志賀原子力発電所2号炉 敷地の地質・地質構造について

敷地内断層の活動性評価
(コメント回答)

2023年1月11日
北陸電力株式会社

- 当社は、第1073回審査会合(2022年9月16日)及び第2回現地調査(2022年10月13, 14日)において、敷地内断層の活動性評価について説明を行い、以下、[1]～[8]のコメントを受けた。

福浦断層_OS-2孔

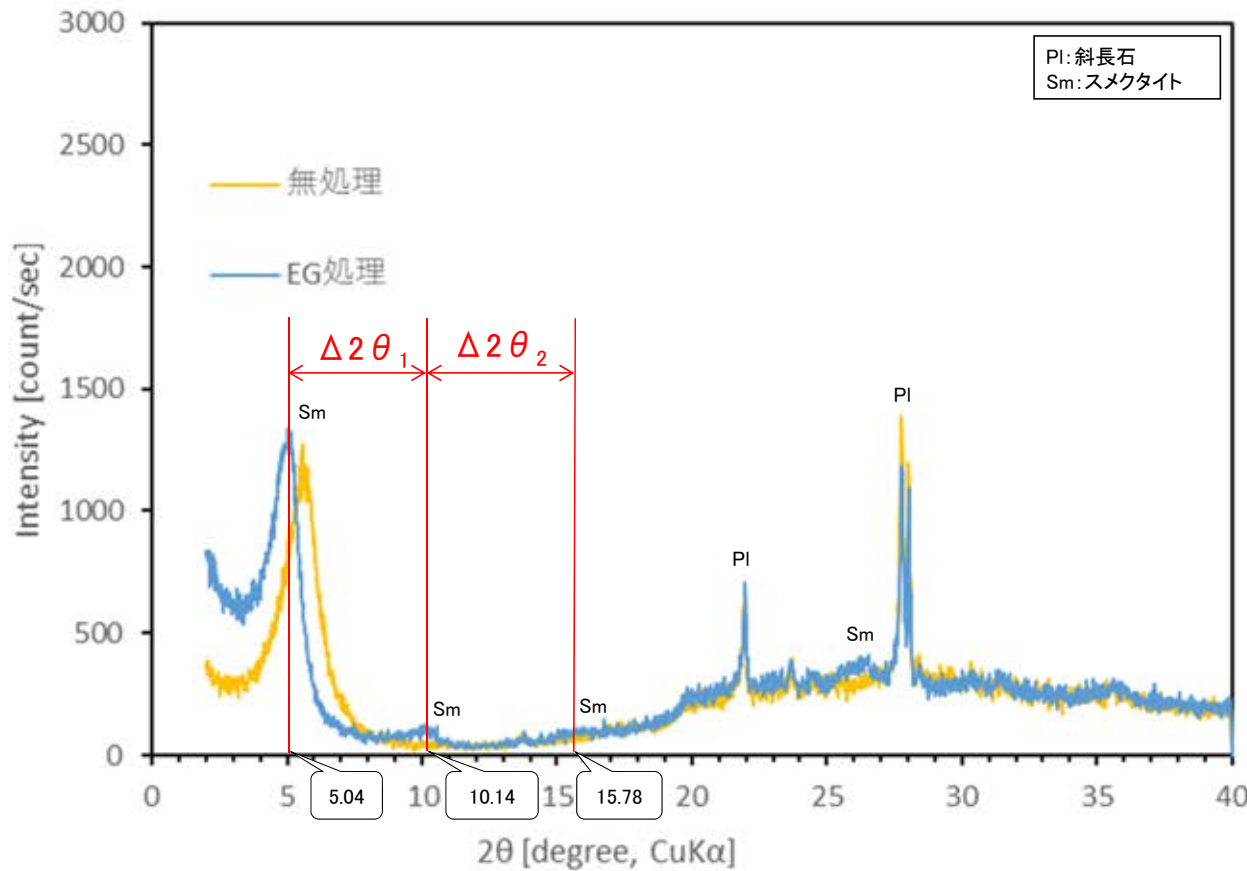
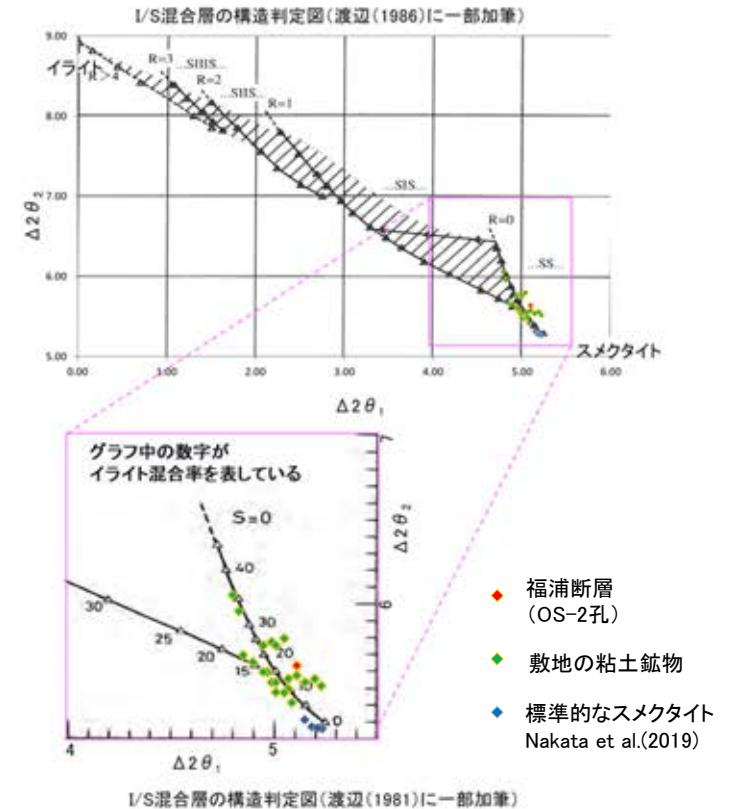
No	コメント	回答概要
130	FK-1孔のイライト混合率が敷地の粘土鉱物(I/S混合層)に比べて小さいことについて、福浦断層の粘土鉱物のXRD分析データを追加し、データに基づく考察を加えること。	<ul style="list-style-type: none">データの客観性向上を目的に福浦断層南部(OS-2孔, OS-3'孔)でXRD分析を行い、結晶構造判定を実施した。その結果、福浦断層全体のイライト混合率が敷地よりも小さい傾向は認められず、敷地周辺一帯は同じような環境下で変質を被ったと判断した。

・OS-2孔の粘土鉱物でXRD分析による結晶構造判定を実施した結果、この粘土鉱物はI/S混合層であると判定した。

渡辺(1986)によるI/S混合層構造判定	I/S混合層(R=0)
渡辺(1981)によるイライト混合割合	イライトが15%程度混合

S-4 35m盤トレンチ(ブロックサンプリング)

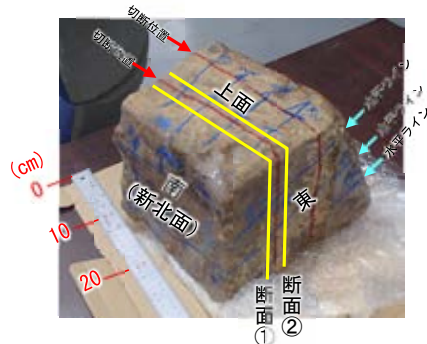
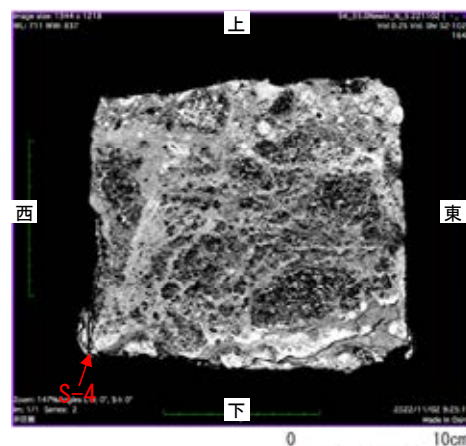
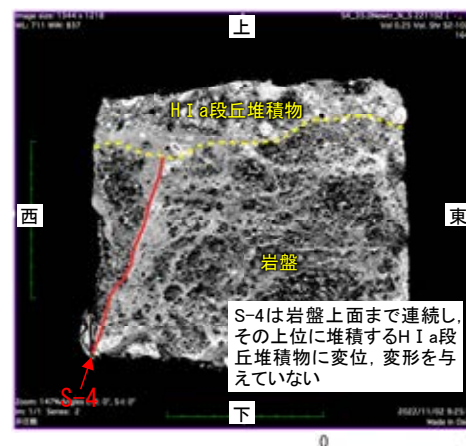
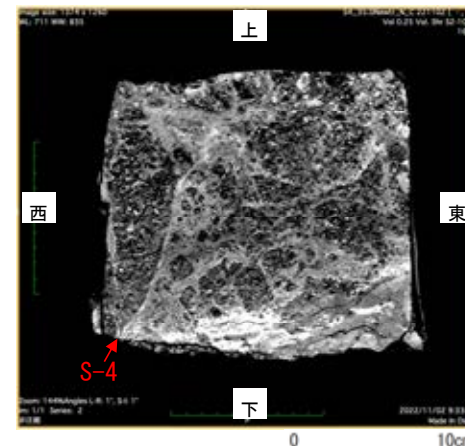
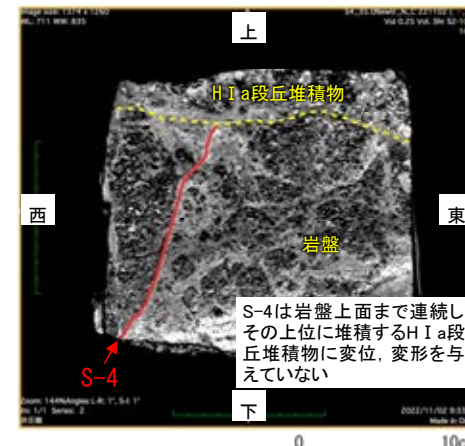
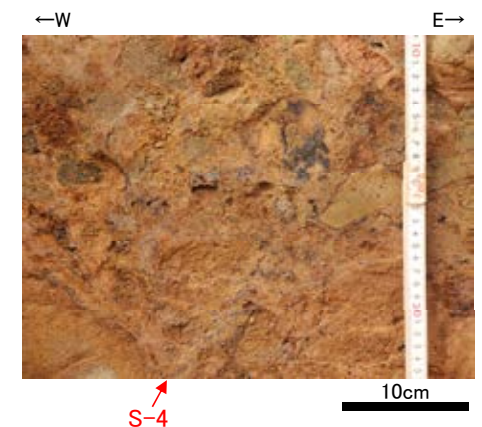
No	コメント	回答概要
131	35m盤トレンチの新北面において、ブロックサンプリング等を実施し、断層が岩盤上面まで達しているか確認し、当該地点で上載地層法が適用可能か検討すること。	・S-4が岩盤上面で不明瞭となっている区間において、ブロックサンプリングを実施し、CT画像観察及び掘り込み後の壁面の観察を行った結果、S-4は岩盤上面まで連続して認められ、その上位のH I a段丘堆積物に変位・変形を与えていないことを確認したことから、当該地点の上載地層法データを、S-4の活動性評価の根拠として用いることとする。

35m盤トレンチの新北面において、ブロックサンプリング等を実施し、断層が岩盤上面まで達しているか確認し、当該地点で上載地層法が適用可能か検討すること。

○35m盤トレンチの旧北面では岩盤上面から約1m区間でS-4が不明瞭であったことから、その北東側で追加掘削(次頁)を行ったところ、新北面では明瞭なS-4がより上方まで連続していることが確認されたが、岩盤上面から約15cm区間でS-4が不明瞭であった(第1049回審査会合及び第2回現地調査で説明)。
 ○そこで、今回、このS-4が岩盤上面で不明瞭となっている区間において、ブロックサンプリングを実施し、その内部状況をCT画像により詳細に観察した。
 ○CT画像観察の結果、S-4は岩盤上面まで連続し、その上位に堆積するH I a段丘堆積物に変位、変形を与えていないことを確認した。
 ○さらに、掘り込み後の壁面においても、目視観察レベルで同様な状況を確認した。

○CT画像観察及び掘り込み後の壁面の観察の結果、S-4は岩盤上面まで連続して認められ、その上位のH I a段丘堆積物に変位・変形を与えていないことを確認したことから、当該地点の上載地層法データを、S-4の活動性評価の根拠として用いることとする。

写真① S-1 L-12.2孔(深度41.8～42.0m)

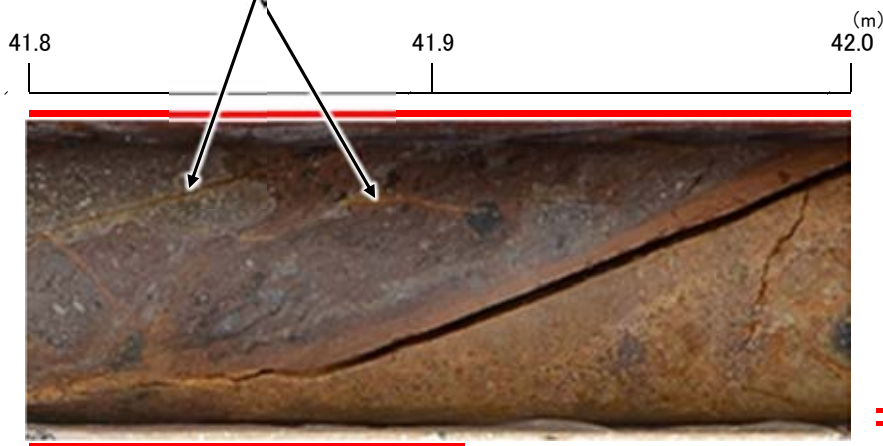
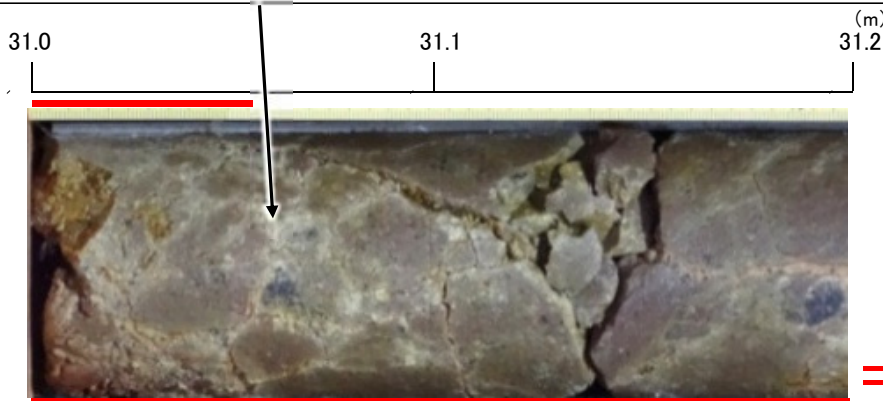
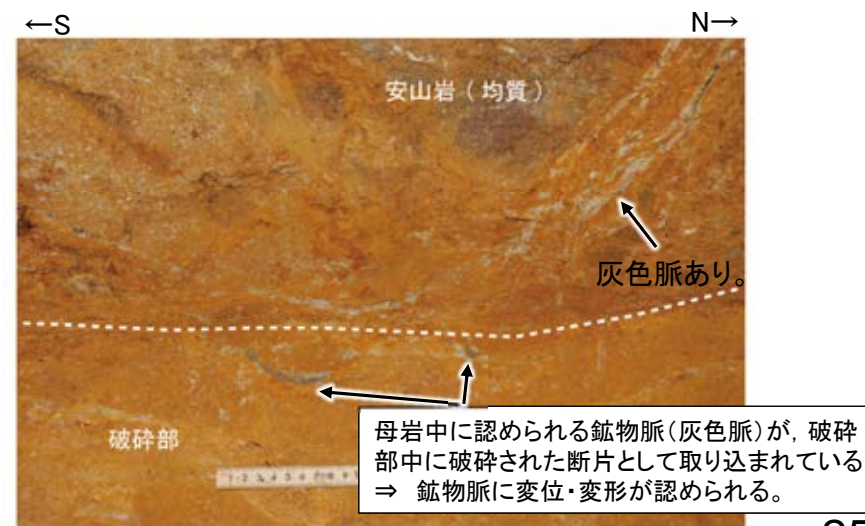
福浦断層の大坪川ダム右岸北道路法面・南道路底盤において、敷地内断層と異なる点として、白色脈が断層によって切られている状況の観察結果を示すこと。

- 敷地内断層では破碎部中に鉱物脈が確認され、鉱物脈に変位・変形は認められない(写真①②)のに対し、活断層では母岩に認められる鉱物脈は主せん断面や破碎部に切られており、鉱物脈に変位・変形が認められる(写真③④)。
- これは、敷地内断層では鉱物脈の生成以前に断層活動があり破碎部が形成したと判断されるのに対し、活断層では鉱物脈の生成後に断層活動があったことを示す。

○以上より、敷地内断層は活断層と異なる破碎部性状を有しており、敷地内断層の最新活動はI/S混合層の生成以前と評価したものと整合する。

コア写真(F-1' 孔 36.0~36.3m) ○ 試料採取位置

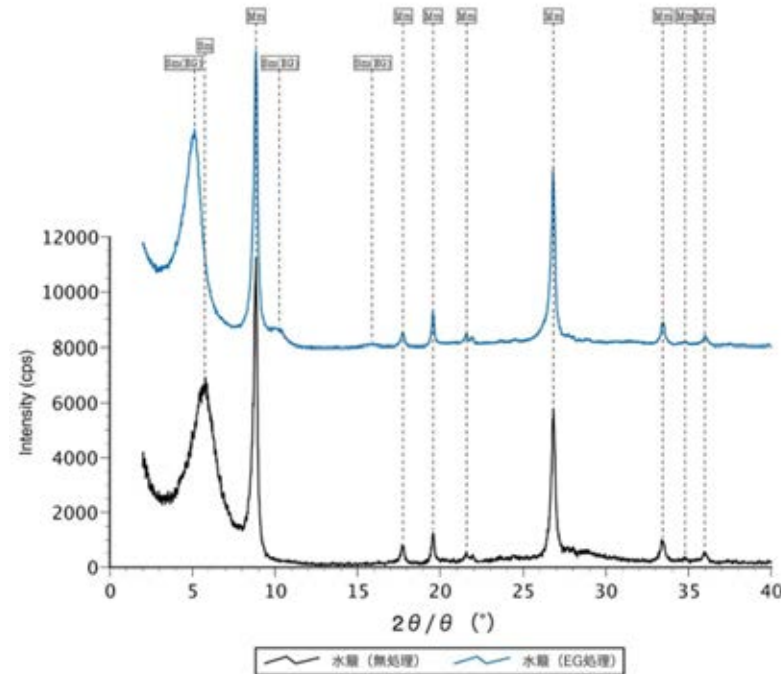
大坪川ダム付近のボーリングコアで認められる青色の物質(セラドナイト)のK-Ar年代分析データを資料に添付すること。

- 敷地近傍(F-1' 孔)で確認された緑灰色の粘土鉱物について、敷地の変質鉱物の生成環境に関する評価との関係を確認するため、以下の分析・調査を行った。
- XRD分析の結果、緑灰色の粘土鉱物はセラドナイトであることを確認した(下図)。
- 文献調査の結果、Odin et al.(1988)は、酸素同位体温度計から求められたセラドナイトの生成温度は6~84°Cとしている(次頁)。
- K-Ar年代分析の結果、緑灰色の粘土鉱物(セラドナイト)のK-Ar年代値は11.8±0.4Maを示す(下表)。

○上記の調査の結果、セラドナイトとI/S混合層はいずれも50°C以上で生成し、K-Ar年代値もほぼ同じ値を示すことから、敷地近傍のセラドナイトとI/S混合層はほぼ同様な温度環境で生成したと判断した。

範囲Aスケッチ (H-0.2-75孔 薄片②)

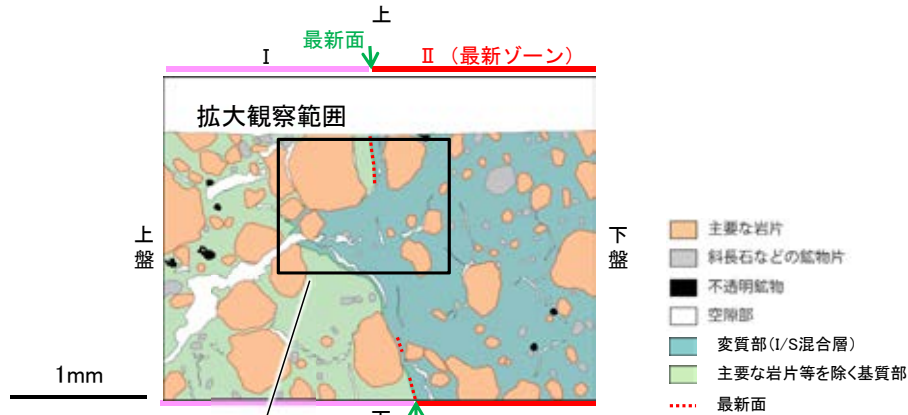
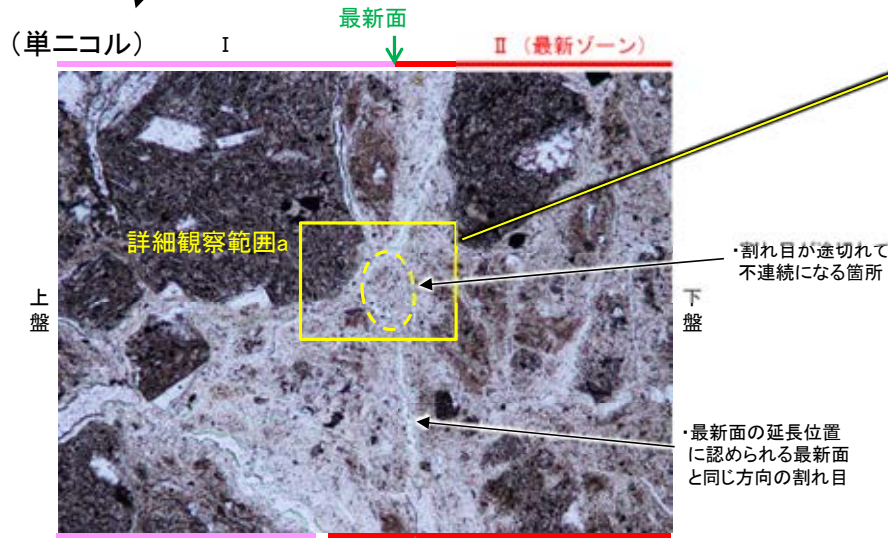
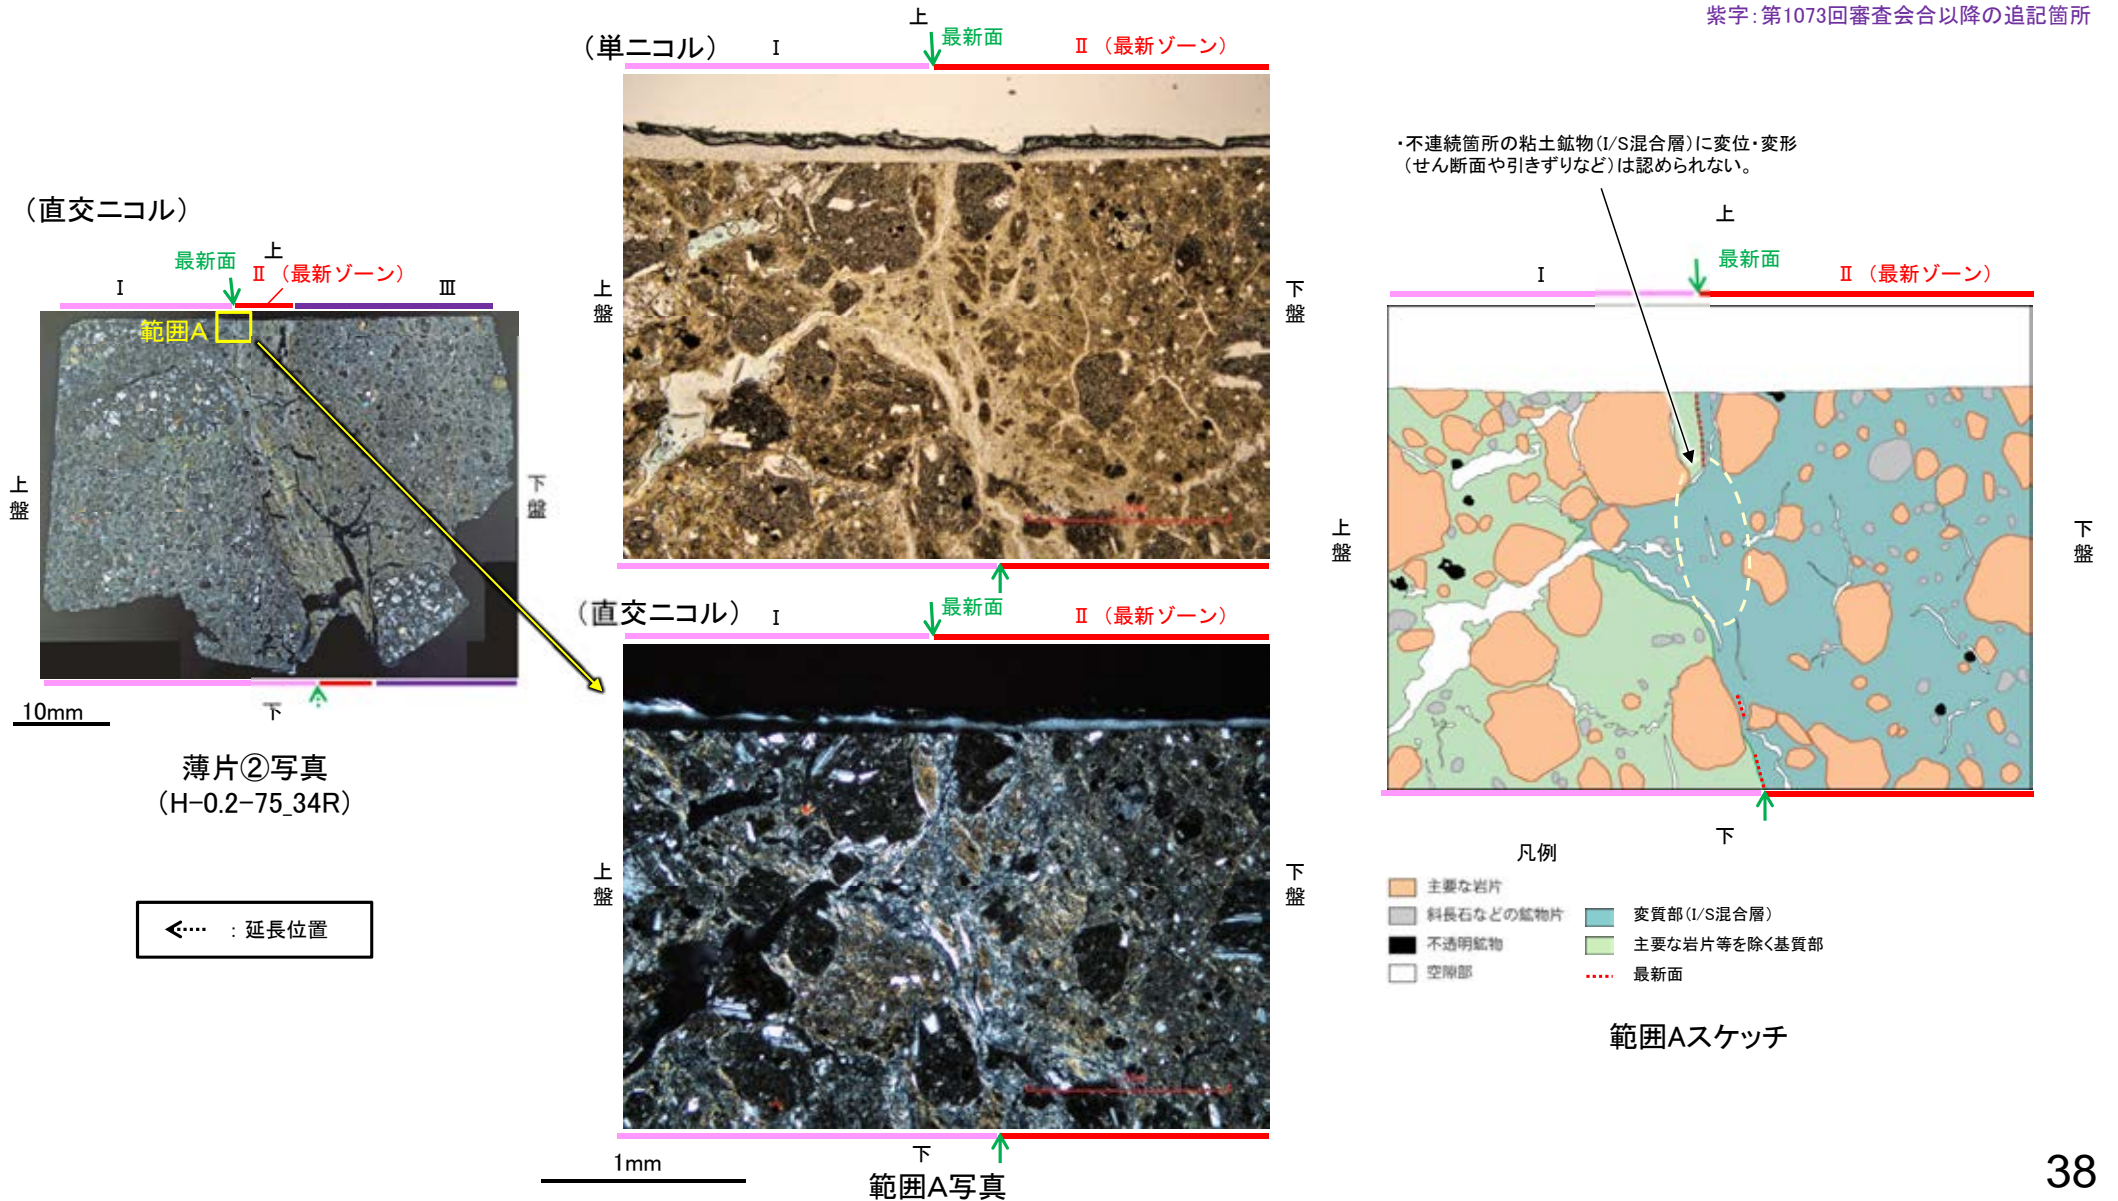
H-0.2-75孔 薄片②において、最新面の延長位置に認められる割れ目をせき止めるように高角度で横断する鉱物脈について、詳細な観察結果を示すこと。

○H-0.2-75孔 薄片②の範囲Aにおいて詳細に観察した結果、粘土鉱物(I/S混合層)が最新面を横断して分布し、最新面が不連続になっており、不連続箇所の粘土鉱物(I/S混合層)に変位・変形は認められない。

○H-0.2-75孔 薄片②の範囲Aにおいて、割れ目が途切れて不連続になる箇所には、粘土鉱物(I/S混合層)が割れ目や最新面を遮るように高角度で分布し、この粘土鉱物(I/S混合層)に変位・変形は認められない。

・粘土鉱物(I/S混合層)が割れ目や最新面を遮るように高角度で分布し、この粘土鉱物(I/S混合層)に変位・変形(せん断面や引きずりなど)は認められない。

M-2.2孔 範囲A・B写真(直交ニコル)

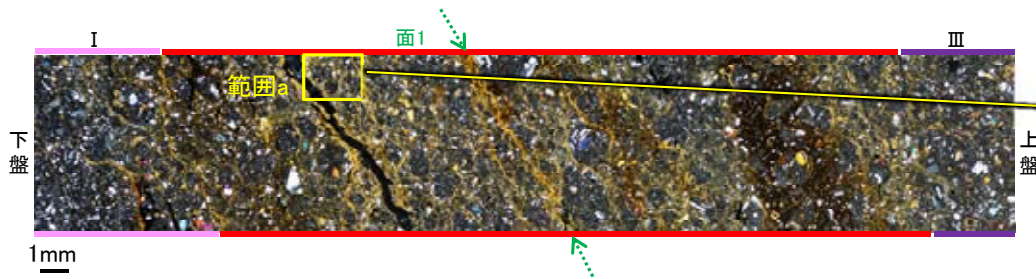
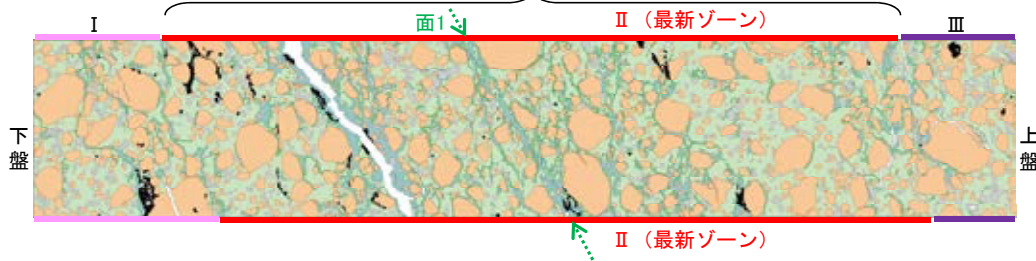
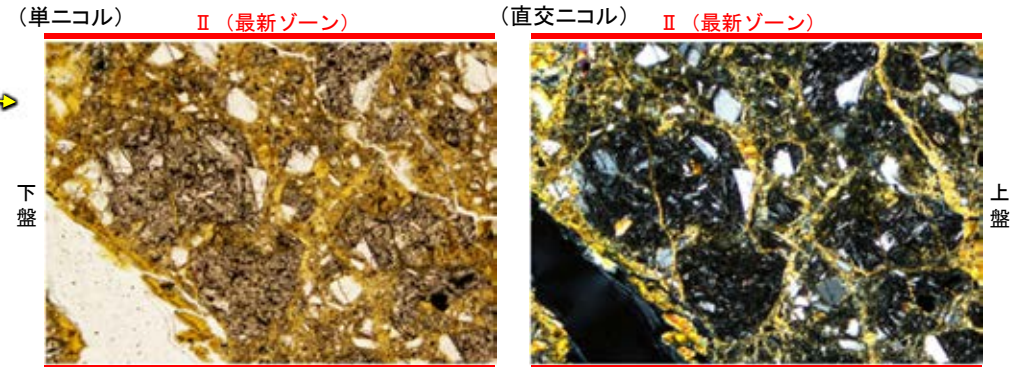
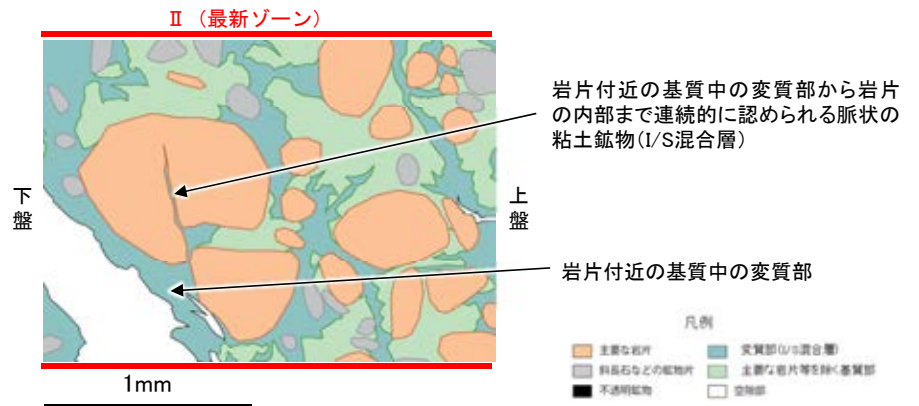
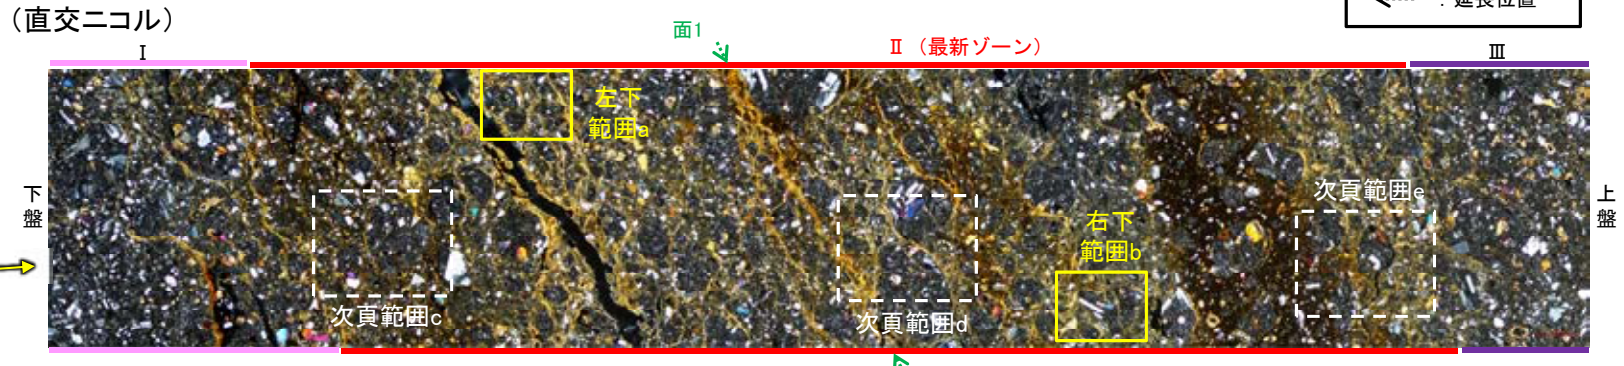
M-2.2孔において、岩片の縁辺から内部まで認められる脈状の粘土鉱物が、マトリクスの中まで連続していることについて、詳細な観察結果を示すこと。

OM-2.2孔の最新ゾーンにおいて、微細な脈状の粘土鉱物(I/S混合層)が、岩片付近の基質中の変質部から岩片の内部まで連続的に分布し、この粘土鉱物(I/S混合層)に礫の回転等による変位・変形は認められない。

・最新ゾーンでは岩片間の基質中に粘土鉱物(I/S混合層)が網目状に分布(スケッチ中の水色)し、その網目状の粘土鉱物(I/S混合層)に変位・変形(せん断面や引きずりなど)は認められない。

・最新ゾーン中の岩片の周辺を詳細に観察した結果、一部の岩片においては微細な脈状の粘土鉱物(I/S混合層)が、岩片付近の基質中の変質部から岩片の内部まで連続的に分布し、この粘土鉱物(I/S混合層)に礫の回転等による変位・変形は認められない。
